Mission régionale d'autorité environnementale
Grand Est

**Avis sur le projet
d'exploitation d'une installation géothermique
à Cernay (68)
porté par la société ENDRESS + HAUSER**

n°MRAe 2024APGE106

Figure 3 : Cartographie des lignes de courant avant l'exploitation de l'installation géothermique et après une exploitation de 4 mois estivaux

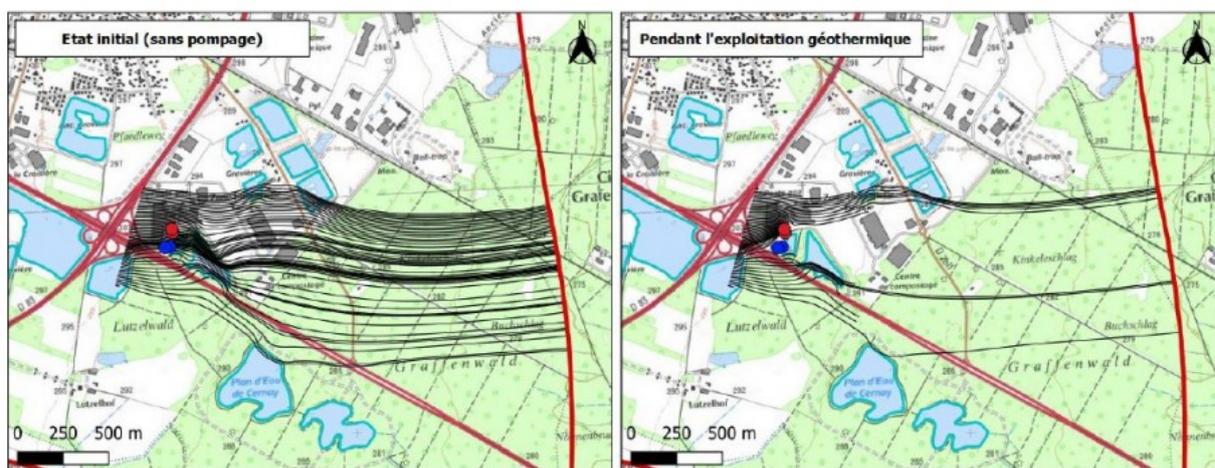
La comparaison des lignes de courant entre l'état initial (sans les puits géothermiques) avec la situation pendant le fonctionnement de l'installation met en évidence que le trajet de l'eau est sensiblement le même.

L'étude conclut que les panaches de pollution, dont celui de l'Ochsenfeld, s'étendent sur plusieurs kilomètres de largeur. La déviation des eaux liée au fonctionnement des doublets n'aura pas d'impact sur eux, si toutefois ils existent encore.

Figure 4: Panaches thermiques après 30 ans de fonctionnement, à la fin de l'été (à gauche) et de l'hiver (à droite)

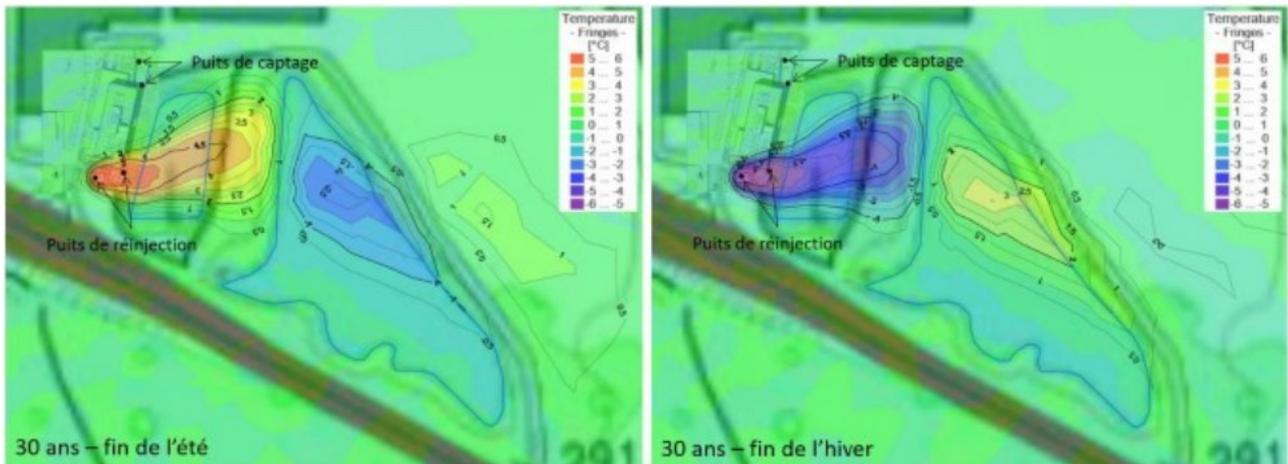
L'Ae relève que la présence des gravières à l'est influence la forme de ces panaches thermiques qui semblent rester concentrés au niveau de ces plans d'eau et n'a pas d'observation à formuler.
